**MODIFICACIÓN
DEL
PLAN DE MANEJO
AMBIENTAL
DE LA
U.P. SAN CRISTÓBAL- MAHR TÚNEL**

VOLCAN COMPAÑÍA MINERA S.A.A.

2011

**ANEXO 2: ESQUEMA NUEVO Y PLANO NUEVO CON LAS
ESTACIONES DE MONITOREO REPLANTEADAS LAS NUEVAS
ESTACIONES**

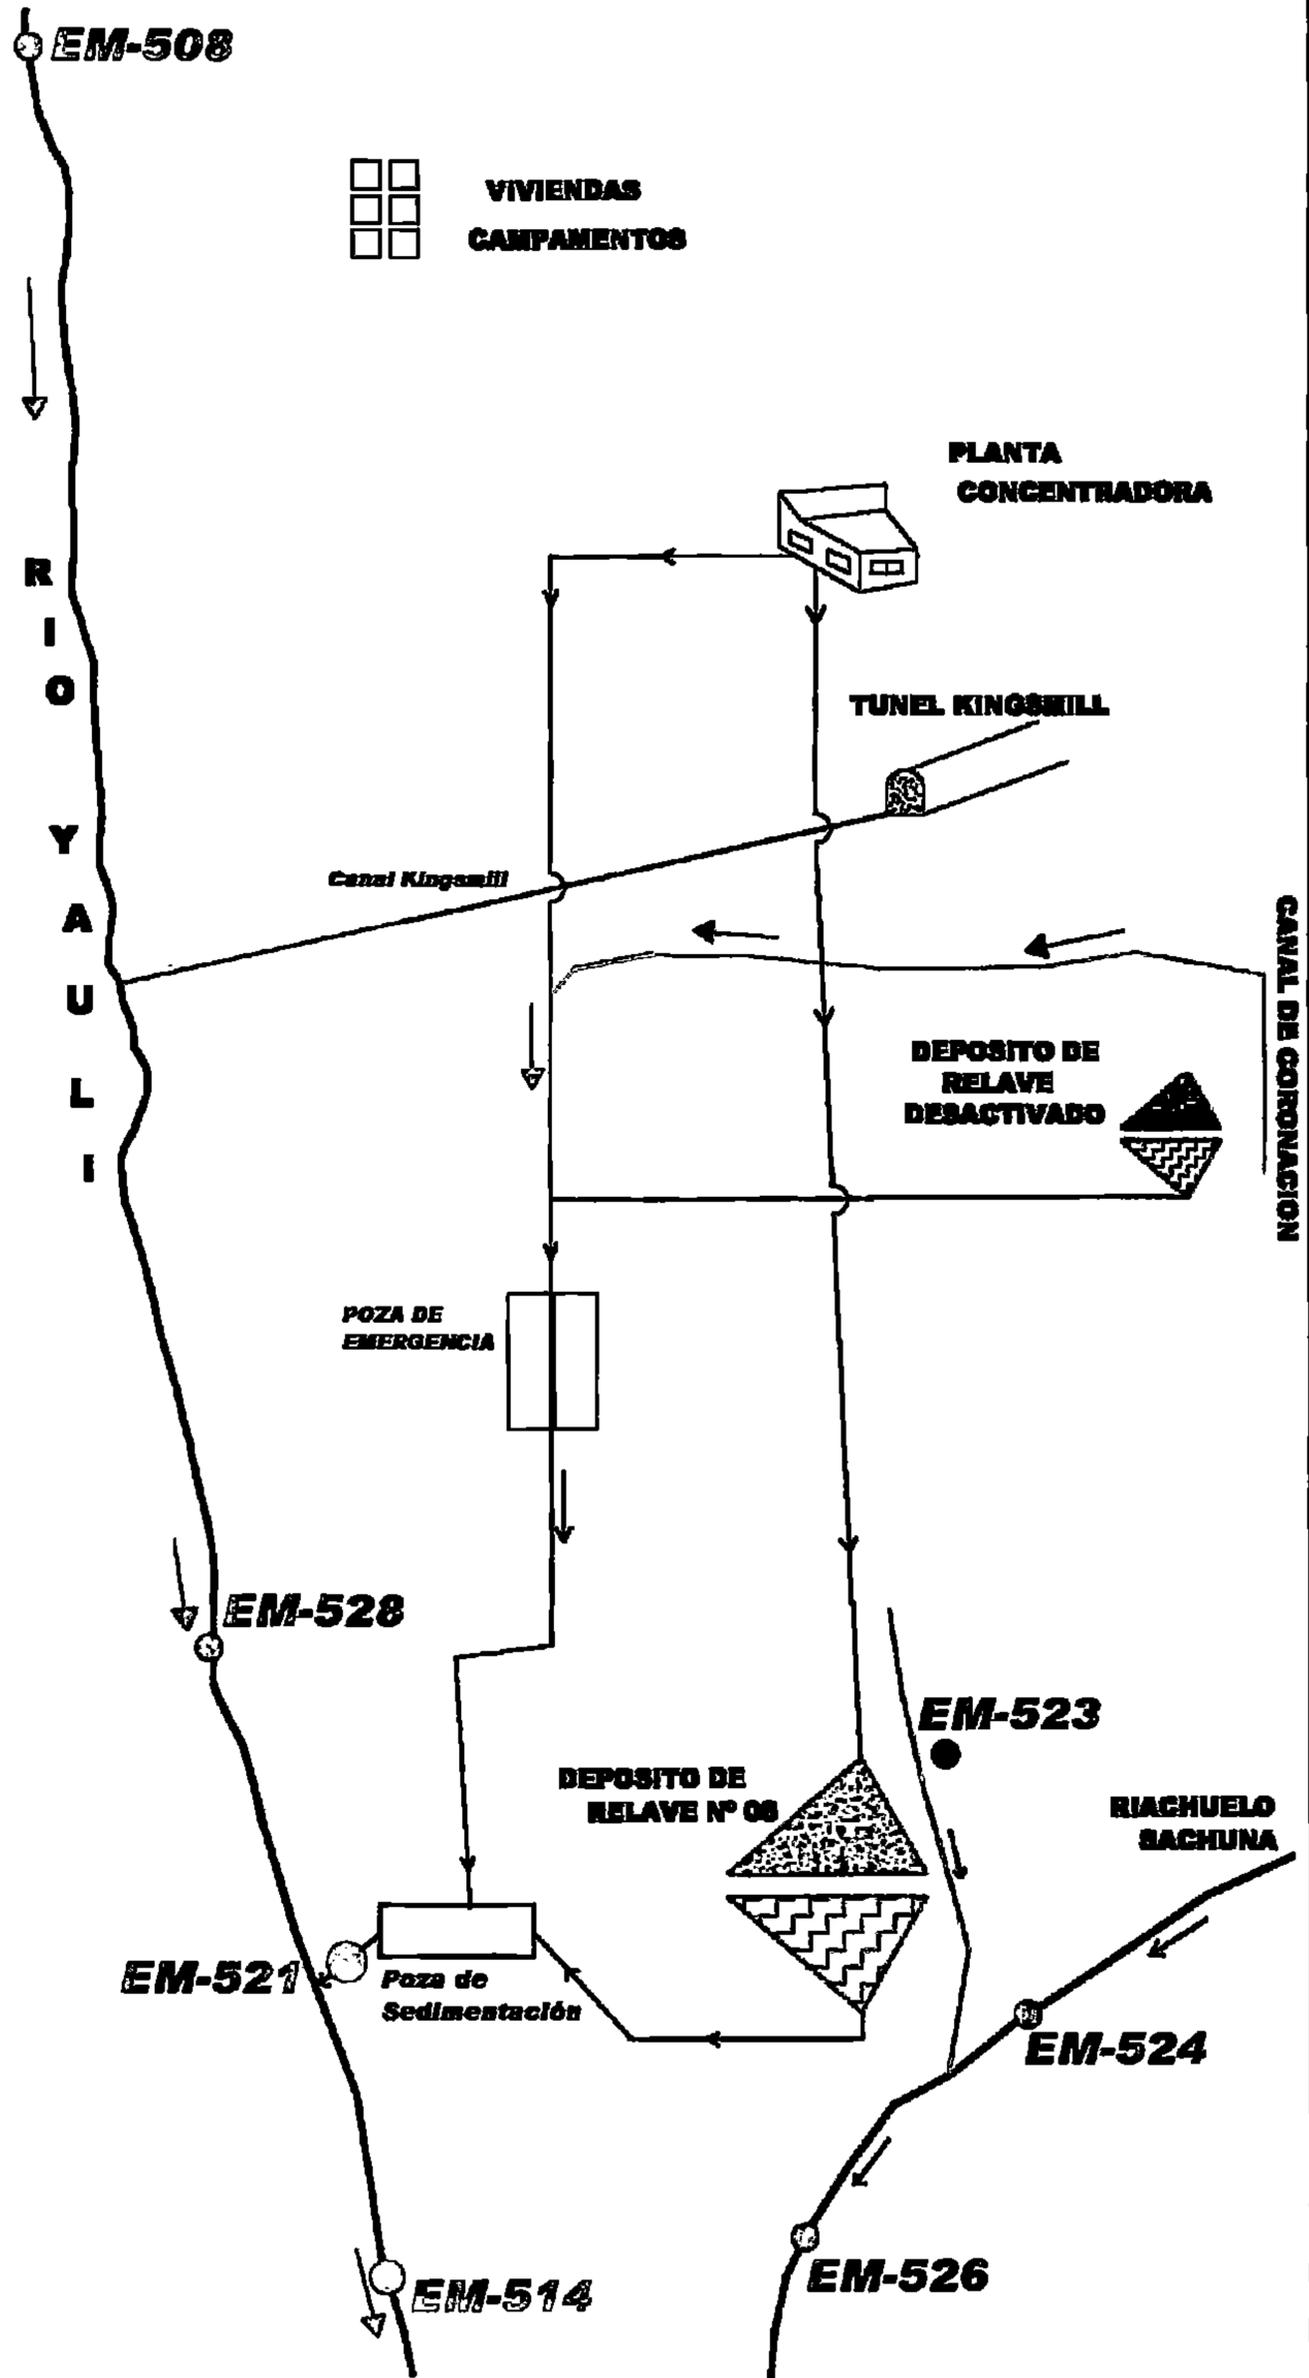
Las estaciones que se pretenden adicionar son las siguientes: EM – 509, EM – 510, EM – 511, EM 522, EM 523, EM 524, EM 525, EM 526 y EM 528.

Desactivar las estaciones de monitoreo EM 502 y EM – 503, considerando que las aguas de los niveles 370 y 500 de la mina San Cristóbal pueden técnicamente ser tratadas en su conjunto con las aguas del Túnel Victoria en una sola Planta de Neutralización (evitando la construcción de una Planta de Neutralización adicional de dimensiones reducidas), trabajo que ya ha sido realizado en un 100 %, se solicitó el cambio de este alcance en el proyecto bajo los términos de reemplazar la construcción de una nueva Planta de tratamiento, ya que estas aguas fueron desviadas al Túnel Victoria del Nivel 820 y son tratadas en la Nueva Planta de Tratamiento de aguas de mina en la Unidad de Carahuacra.

El canal por donde circulaba las aguas provenientes del túnel Kingsmill (dentro de las instalaciones de la planta Mahr Túnel) actualmente han sido derivadas a través de una tubería hasta la planta de tratamiento de Chinalco, por ello es necesario desactivar el punto EM-507.

Asimismo se desactivará la estación de monitoreo EM 525 (aguas decantadas provenientes de la tubería de bombeo) y EM – 527, debido a mejoras en el sistema operacional y debido al recrecimiento del depósito de relaves N° 6 de Mahr Túnel respectivamente, sin embargo ambas estaciones serán monitoreadas en la estación EM-521.

Se ha realizado las correcciones de las coordenadas de las estaciones mencionadas, debido a que su ubicación en el plano en coordenadas UTM no son coincidentes con su ubicación física, así ha sido verificado por las fiscalizaciones realizadas a la unidad de producción, recomendando realizar el replanteamiento con la corrección de las coordenadas.

Se está realizando el cambio de nombre a la estación EM 505 Efluente total San Cristóbal por el de Escorrentías San Cristóbal Zona Alta, por ser este la captación total de las aguas de lluvia de la zona alta de la Unidad (Chumpe, Toldorrumi y San Cristóbal).

En el **Anexo 2**, se adjunta el esquema nuevo y plano nuevo con las estaciones de Monitoreo replanteadas las nuevas estaciones están diferenciadas.
